敦賀発電所2号炉 敷地の地形、地質・地質構造について

1. 変更内容、理由及び断層連続性評価への影響

H24-B14-2 深度49.24~49.55m 最新活動面の走向・傾斜 (No.82) を変更、それに伴い条線方向 (No.83) ・変位センス (No.84) を変更、
 破碎帯名 (No.85) を見直し

H24-B14-2孔 49.26mの破砕部(最新活動面)の走向傾斜について

f-b-2-21破砕帯 薄片試料観察(H27-B-2 深度152.11m)

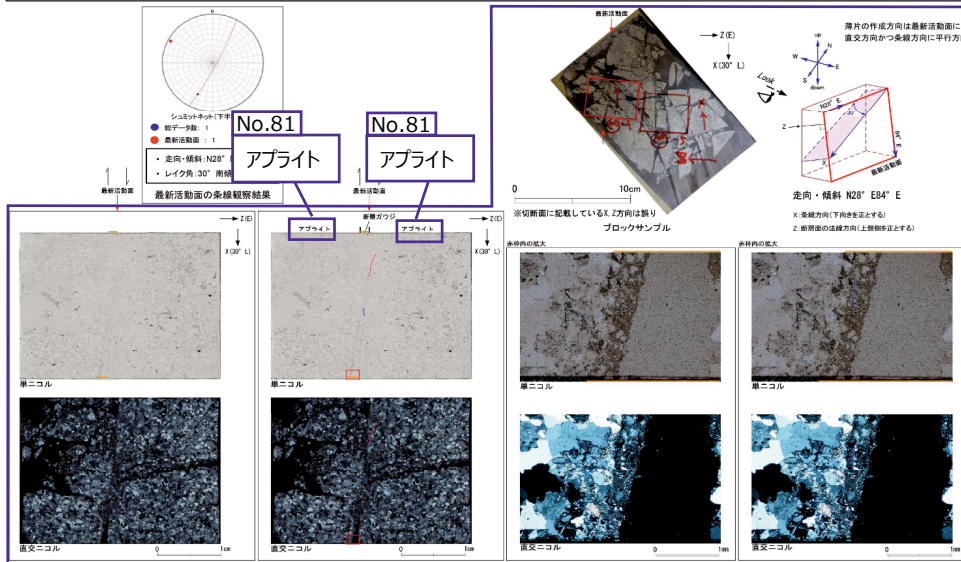
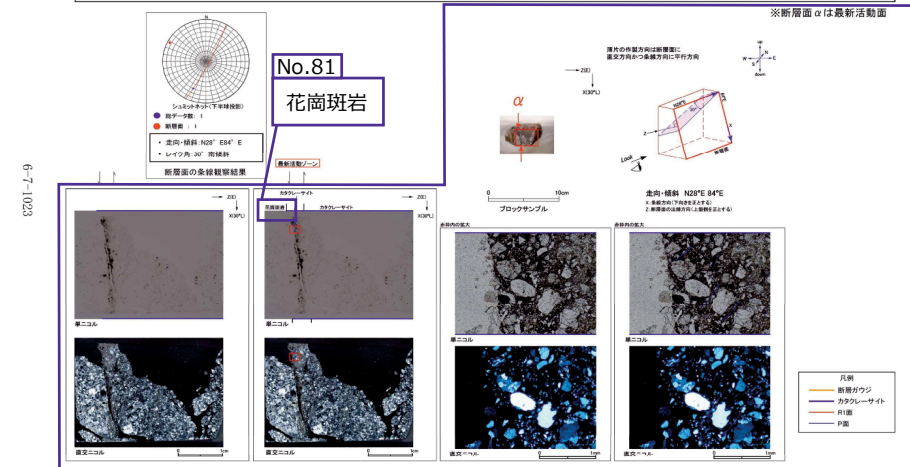
H27-B-2 深度152.10~152.15m 全景写真の記載 (No.81) の修正

・H27-B-2のボーリングコアから採取した薄片試料の観察結果によれば最新活動ゾーンの変位センスは **左ずれを伴う逆断層成分が卓越する**
 ・最新活動ゾーンに以下の特徴が認められることから、カタクレーサイトのみからなる破砕部であると判断した。
 > (カタクレーサイト)基質を構成する粘土鉱物は認められない。
 > (カタクレーサイト)多様な粒径の岩片が多く認められる。
 > (カタクレーサイト)角ばった岩片が多い。
 > (カタクレーサイト)岩片の粗界を横断する破断面が認められる。
 > (カタクレーサイト)ジグソー状の角縁群が認められる。

H27-B-2のボーリングコア(深度152.11m)から採取した薄片試料の観察結果によれば最新活動面の変位センスは **右ずれを伴う正断層である**

D-44破砕帯 薄片試料観察 (H24-B14-2 深度49.26m)

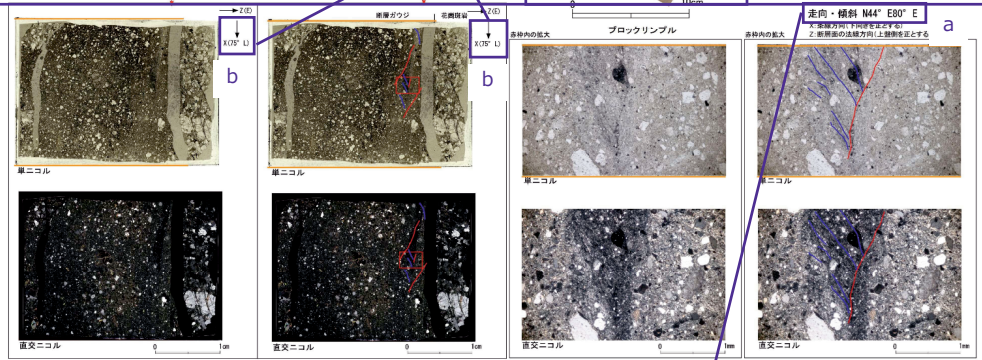
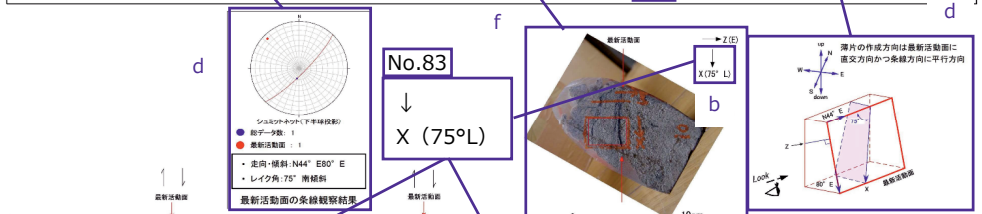
H24-B14-2 深度49.24~49.55m 最新活動面の走向・傾斜 (No.82) を変更、それに伴い条線方向 (No.83) ・変位センス (No.84) を変更

- 従前提示していたデータでは、性状一覧表及び薄片観察結果にN44E80Eと記載していたが、以下のとおり、走向・傾斜をN44E80E からN21W21Eに変更した。
- BHTV画像を確認したところ、孔壁崩壊により最新活動面 (深度49.26m) の走向・傾斜が取得できていなかったため、走向・傾斜を取得できた割れ目 (深度47.40m, N38E85NW) を用いて、その割れ目と最新活動面のコアにおける姿勢から最新活動面の走向・傾斜をN21W21Eと推定した。
- 従前提示していたデータは、当該破砕部をK断層と同様な高角度傾斜であると仮定し推定した結果を用いていた。

(走向・傾斜 : N21°W 21°E、
レイク角 : 17° 北傾斜
に基づく条線観察結果)

(ブロックサンプル写真を上下左右反転)

(走向・傾斜 : N21°W 21°E、
レイク角 : 17° 北傾斜
に基づく模式図)

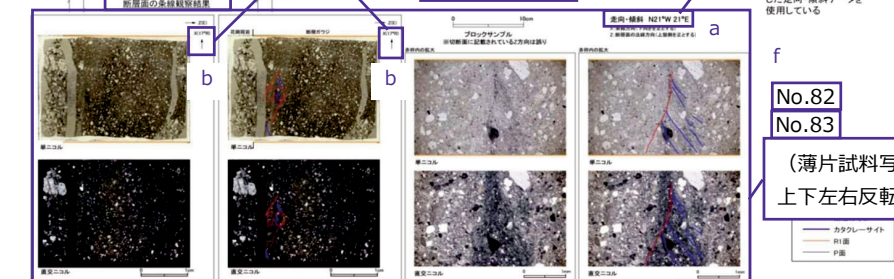
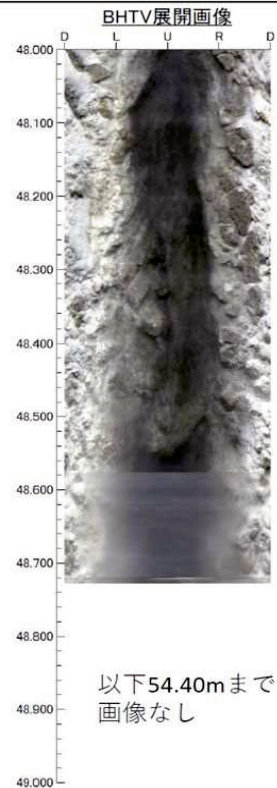
・H24-B14-2のボーリングコアから採取した薄片試料の観察結果によれば最新活動ゾーンの変位センスは、右ずれ成分が卓越する。
 ・最新活動ゾーンには、断層ガウジとカタクレーサイトの特徴が認められるが、カタクレーサイトの特徴は、カタクレーサイトが断層ガウジに取り込まれたものと考えられることから断層ガウジと判断した。
 ・(断層ガウジ) 基質は粘土鉱物を主体とする。
 ・(カタクレーサイト) 組織は周囲と漸移的である。
 ・(カタクレーサイト) 角ばった岩片が多い。
 ・(カタクレーサイト) 岩片の粒界を横断する破断面が認められる。
 ・(カタクレーサイト) シンゾウ状の角礫群が認められる。

(薄片試料写真を上下左右反転)

2. 走向・傾斜の取得方法

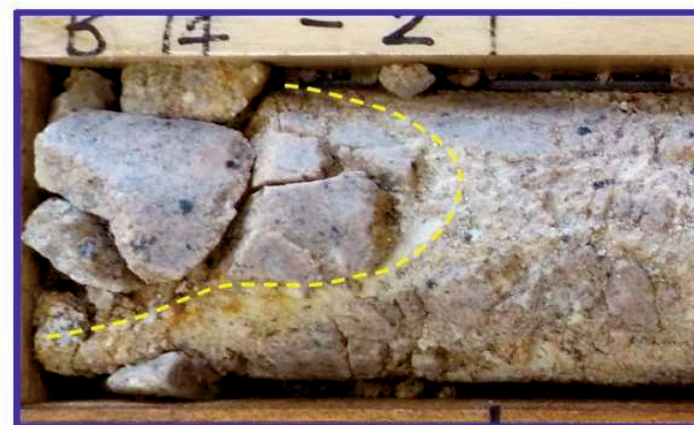
BHTV画像が取得できなかったことから、既知の破砕部から当該破砕部の姿勢を再現することにより、当該破砕部の最新活動面の走向・傾斜 (No.82) を見直し

- BHTV画像を確認したところ、孔壁崩壊により最新活動面 (深度49.26m) の走向・傾斜が取得できていなかったため、走向・傾斜を取得できた割れ目 (深度47.40m, N38E85NW) を用いて、その割れ目と最新活動面のコアにおける姿勢から最新活動面の走向・傾斜をN21W21Eと推定した。

走向・傾斜が既知の破砕部から当該破砕部の姿勢を再現することによって、当該破砕部の最新活動面の走向・傾斜を取得することとした(コアが端部で回転している場合は、割れ目などの性状から元の姿勢を再現した)。

なお、走向・傾斜が既知の破砕部は、当該破砕部の約2m上位の破砕部(深度47.40m)とした。

H24-B14-2孔 49.26mの破砕部(最新活動面)の走向傾斜について
(深度48mのコア端部の繋がり)

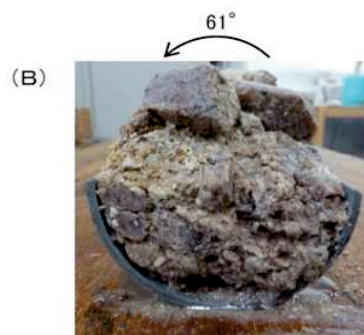
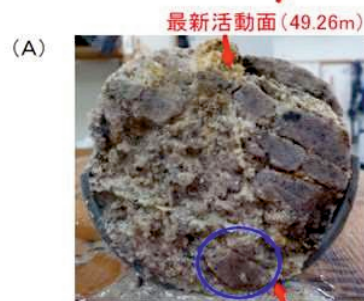
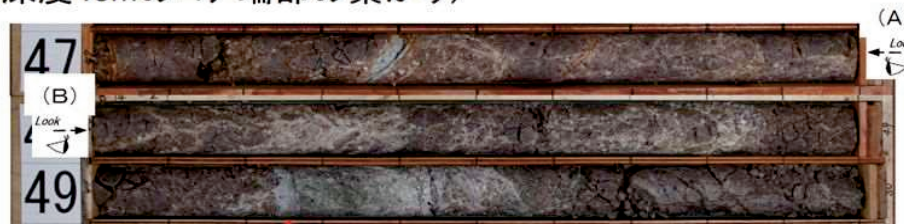
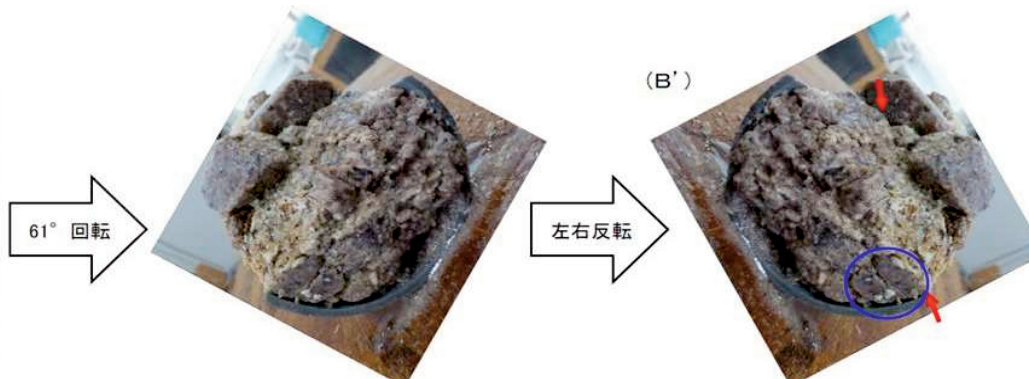
- コア端部 (深度48m) の繋がりは、連続すると思われる割れ目を基準にして確認した。

- コアの切り口を対比するため、(B)の画像を61°回転させた後、左右反転させた(B')。
- (A)と(B')は、割れ目位置(赤矢印)や健岩部の分布(青枠)が対応している。

H24-B14-2孔 49.26mの破碎部(最新活動面)の走向傾斜について
(深度49mのコア端部の繋がりに)

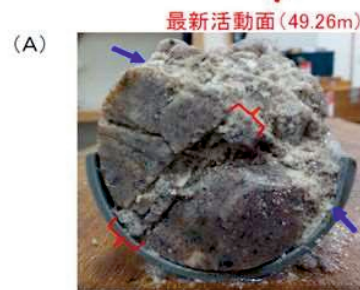
- ・コア端部 (深度49m) の繋がりは、連続すると思われる2方向の割れ目を基準にして確認した。

- ・コアの表面からは、コア同士の対比関係は不明である。

H24-B14-2孔 49.26mの破砕部(最新活動面)の走向傾斜について
(深度49mのコア端部の繋がり)

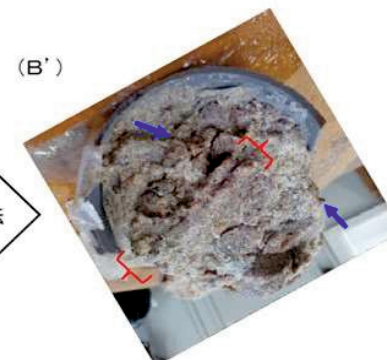
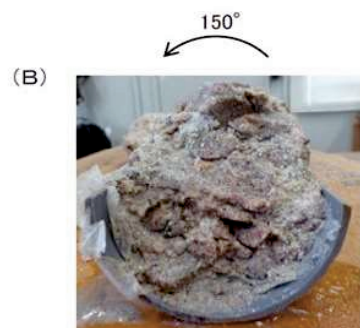
- コア端部 (深度49m) の繋がりは、連続すると思われる2方向の割れ目を基準にして確認した。

• コアの切り口を対比するため、(B)の画像を150°回転させた後、左右反転させた(B')。
• (A)と(B')は、紙面上左下がりの構造の分布(赤枠)や、これに斜交する構造(青矢印)が対応している。

H24-B14-2孔 49.26mの破碎部(最新活動面)の走向傾斜について
(深度48.58mのコア切断部の繋がり)

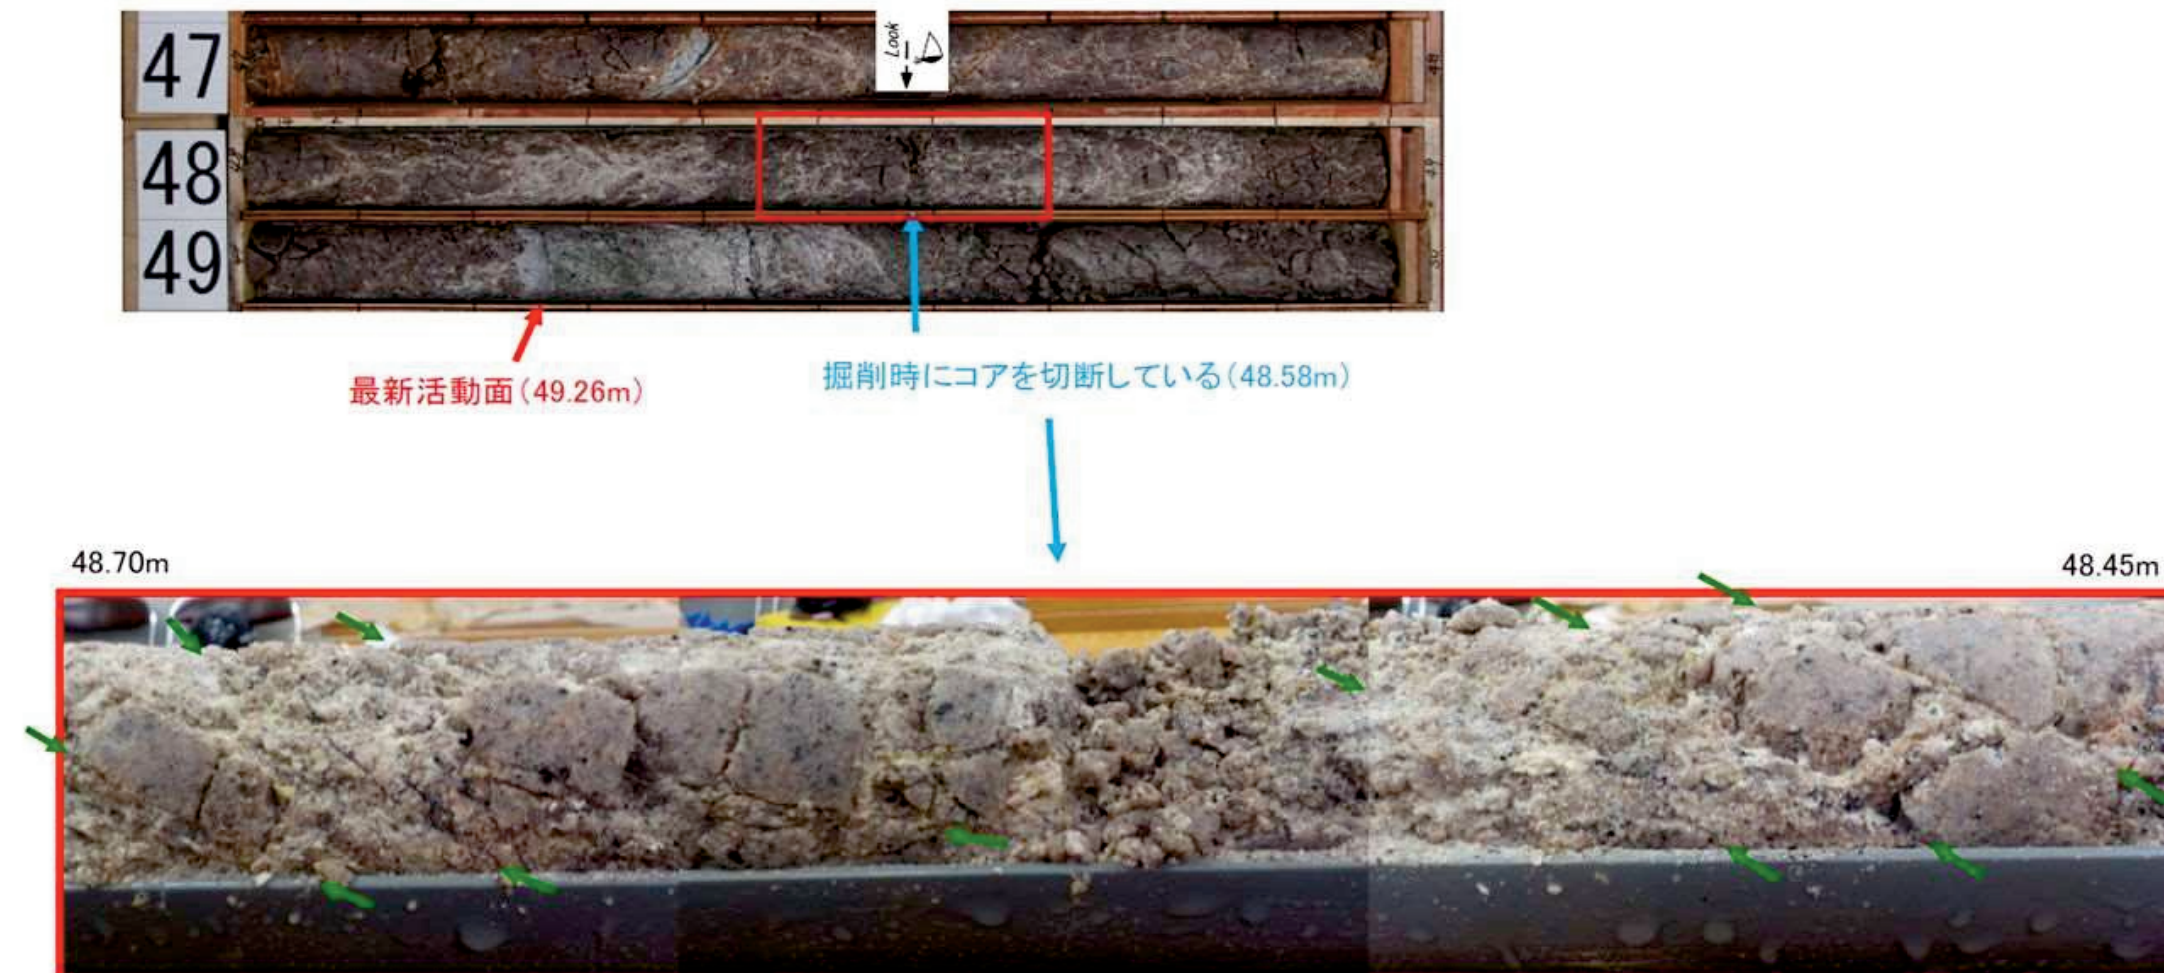
- コア切断部 (深度48.58m) の繋がりには、連続すると思われる右下がりの割れ目の構造を基準にして確認した。

- ・48.58m付近で、掘削時にコアを切断している。
- ・48.58m前後のコアでは、紙面上右下がりの構造(緑矢印)が同様に連続していることから、48.58mを境にコアは回転していないと判断した。
